ACTAS DE PREGUNTAS, RESPUESTAS Y ACLARACIONES

PROCESO: AFD-RSND-EERSSA-LPNO-001-B

REPOTENCIACIÓN DEL SISTEMA DE DISTRIBUCIÓN EN EL AREA DE CONCESIÓN / MONTAJE ELECTROMECÁNICO DE ESTRUCTURAS Y EQUIPO PRIMARIO PARA LAS SUBESTACIONES: EL EMPALME, VELACRUZ Y PLAYAS DE LA PROVINCIA DE LOJA.

S/E # 12
S/E EL EMPALME ACTUAL

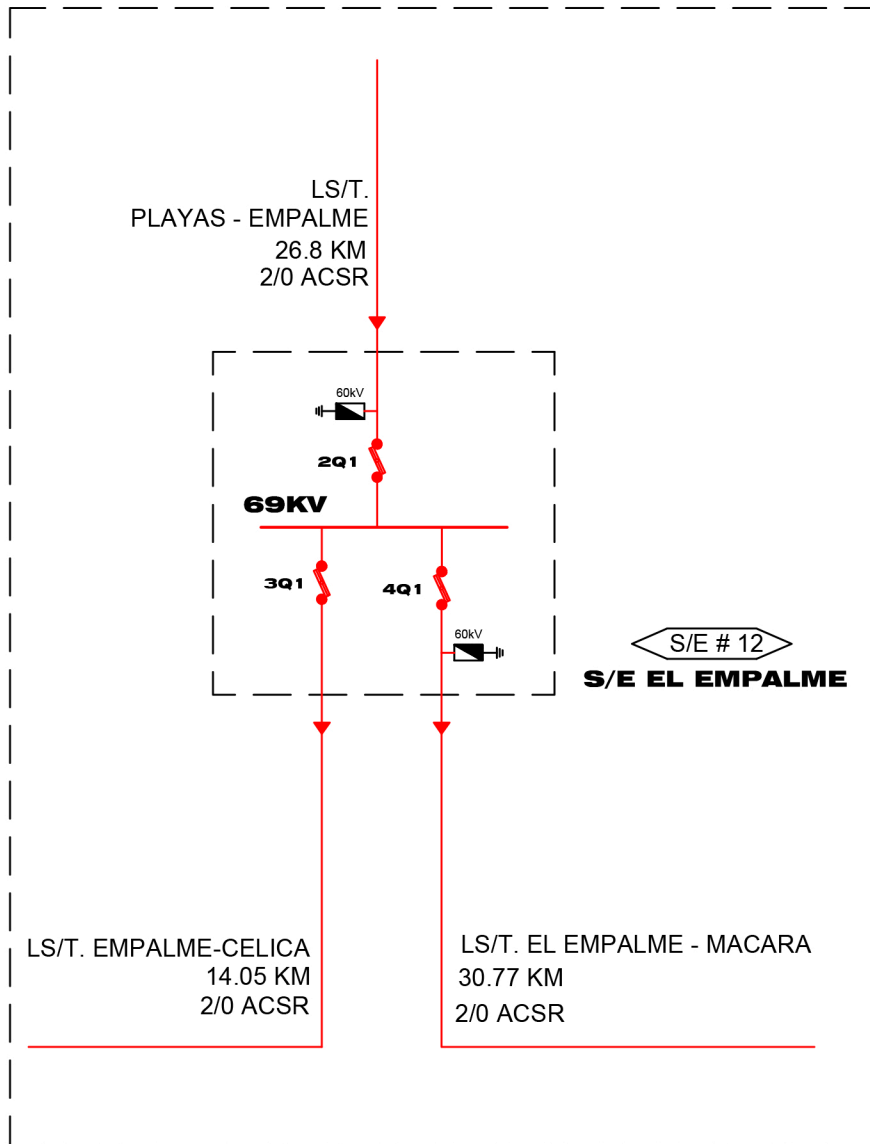
Con el objetivo de subsanar errores de forma, que fueron emitidos en los datos de los pliegos publicados, se debe precisar que los planos de los diagramas unifilares correspondientes a las subestaciones Velacruz, Playas y El Empalme, fueron actualizados, según los archivos adjuntos a éste documento.
